ÉTUDE D'IMPACT SUR L'ENVIRONNEMENT DU RÉAMÉNAGEMENT DE LA ROUTE 117

NOUVEAU PONT ALLARD ET SES APPROCHES

RÉPONSES AUX QUESTIONS ET COMMENTAIRES DU MINISTÈRE  
DE L'ENVIRONNEMENT ET DE LA FAUNE DU QUÉBEC

**Juin 1994**

Figure 1 : Profil horizontal du nouveau pont

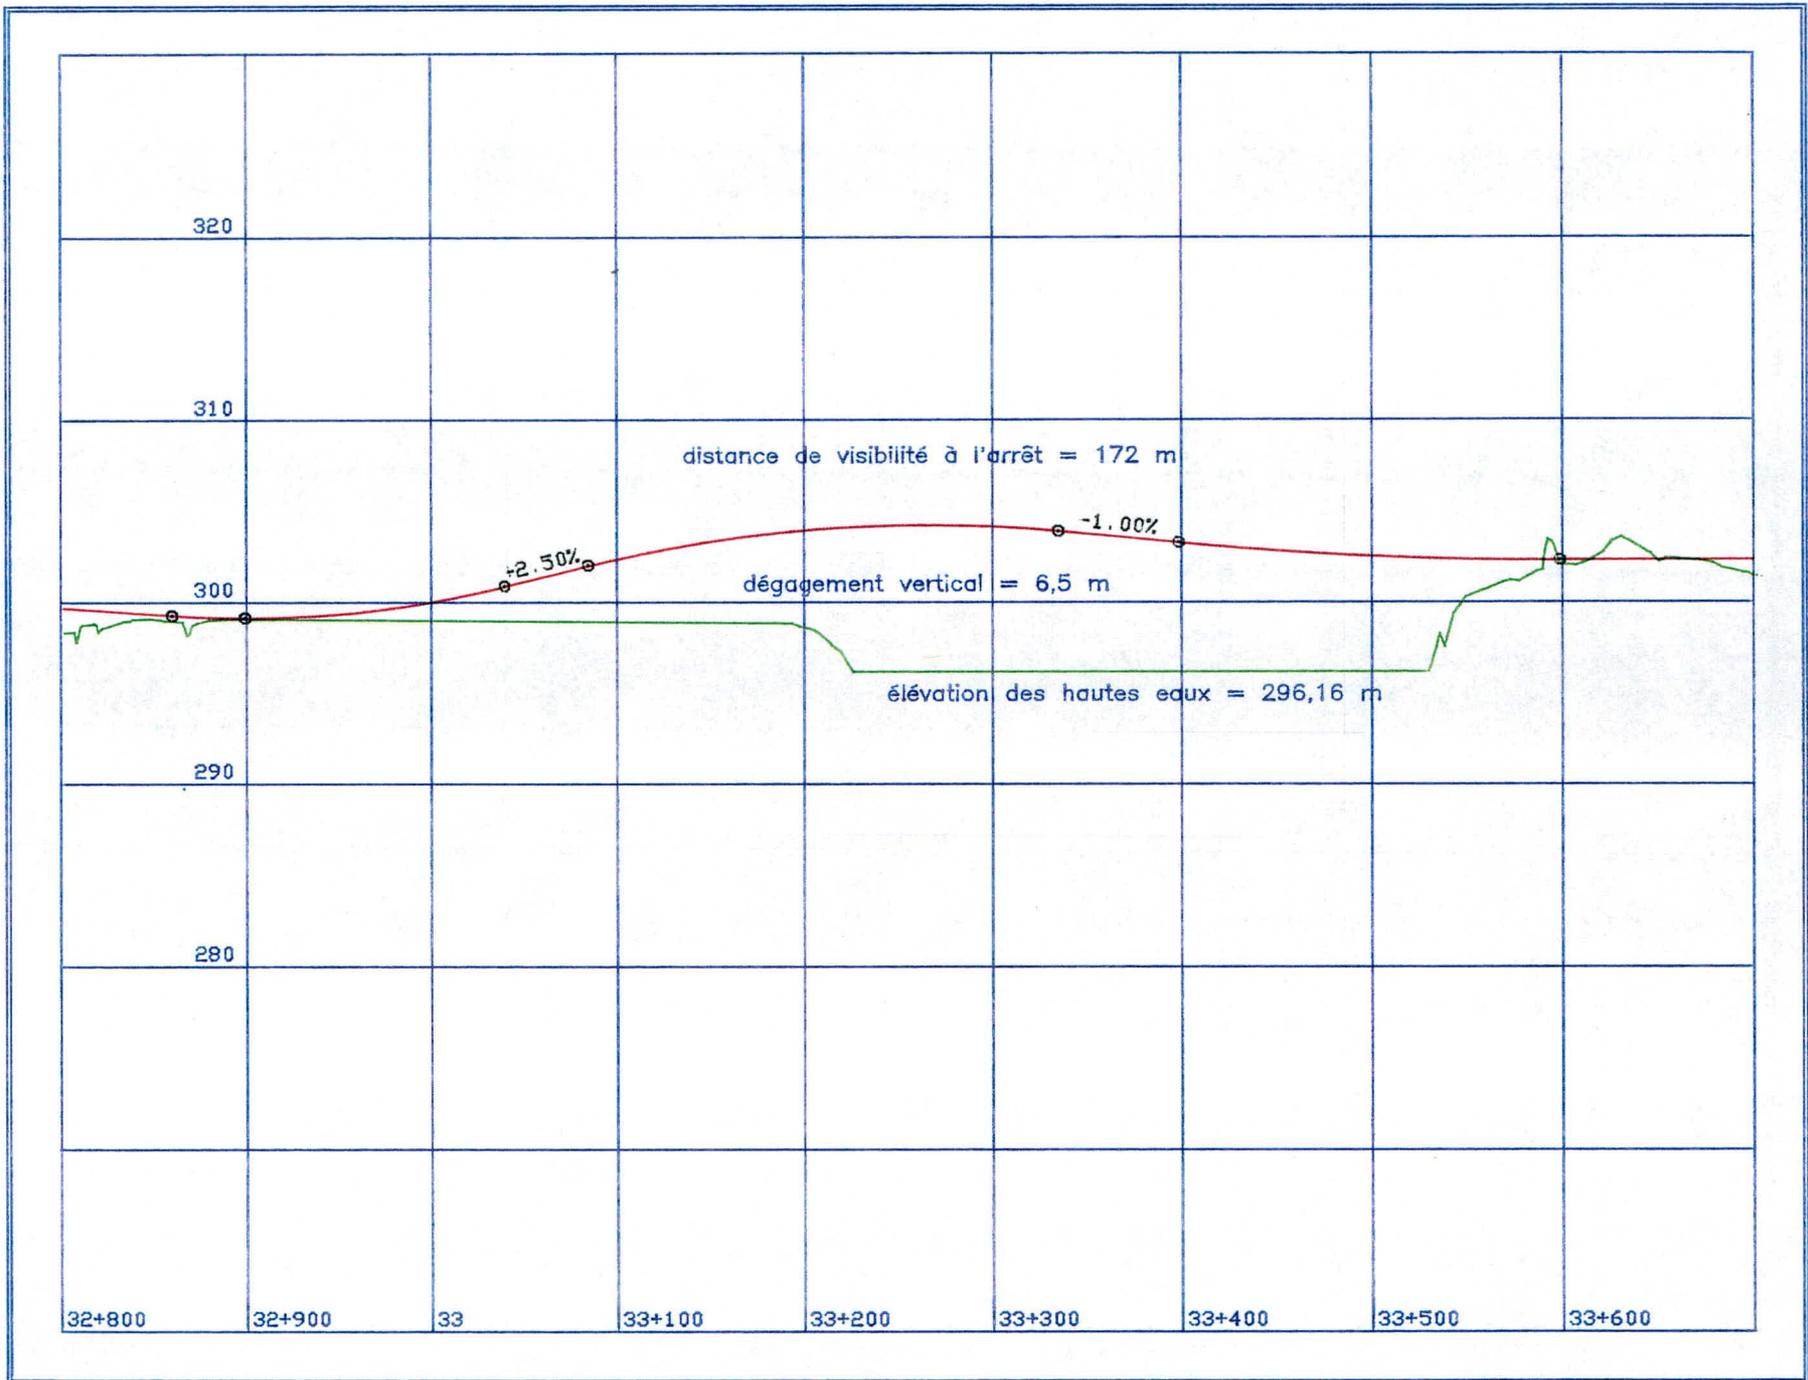
***Le nouveau pont aura-t-il aussi, comme le pont Allard actuel, une forme arquée entraînant des problèmes de visibilité à l'arrêt ? Quelle sera la nouvelle distance minimale de visibilité ? On nous dit dans l'étude d'impact (page 33) que celle-ci devrait être d'un minimum de 150 m pour une vitesse affichée de 90 km/h.***

Le profil du nouveau pont aura comme caractéristique une courbure très douce donnant une visibilité à l'arrêt de 172 m permettant des vitesses supérieures à 100 km/h en toute sécurité. La figure 1 montre le profil préliminaire du futur pont, profil qui sera finalisé lors de la préparation des plans et devis.

Ces calculs effectués à partir des caractéristiques de la variante C donneraient des résultats tout à fait similaires pour les variantes A et B dotées de caractéristiques à peu près identiques à celles de la variante C.
